Supplerende Sikkerhedsbestemmelse 2026-506 ORF

Strækning 24, Aarhus H. Instruktorisk udvidelse af sporspærring

Bilag 1

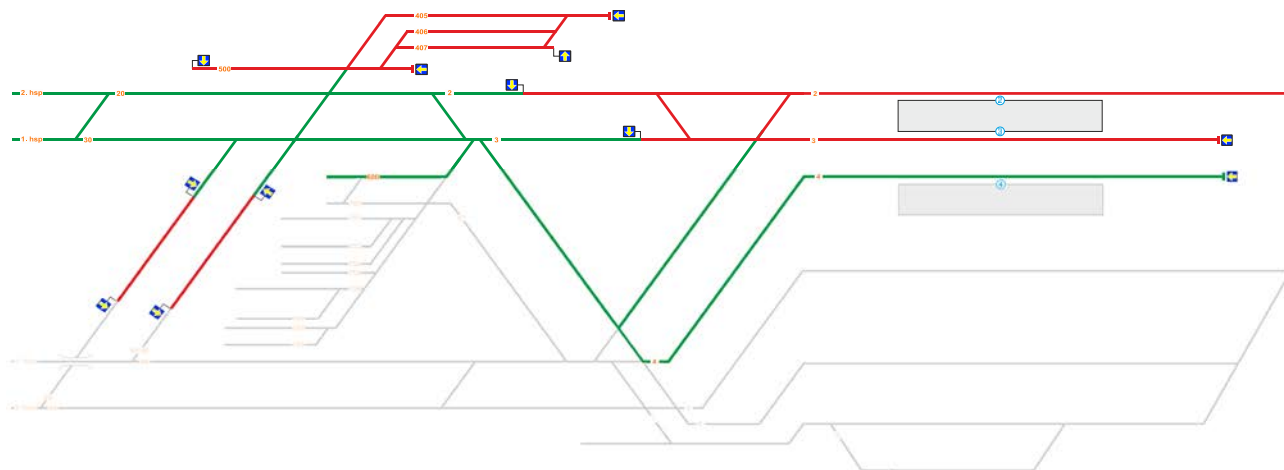
Når sporspærring med sporspærrings-ID 517971 er etableret, strækker den sig, uagtet den tekniske sikring, fra sporskifte N141 til frisporsmærket ved sporskifte N140.

Sporspærringslederen skal sikre, at markering af arbejdsstedet sker ved sporskifte N140, samt at det ved hæmsko sikres, at der ikke kan køres ud af sporspærringen.
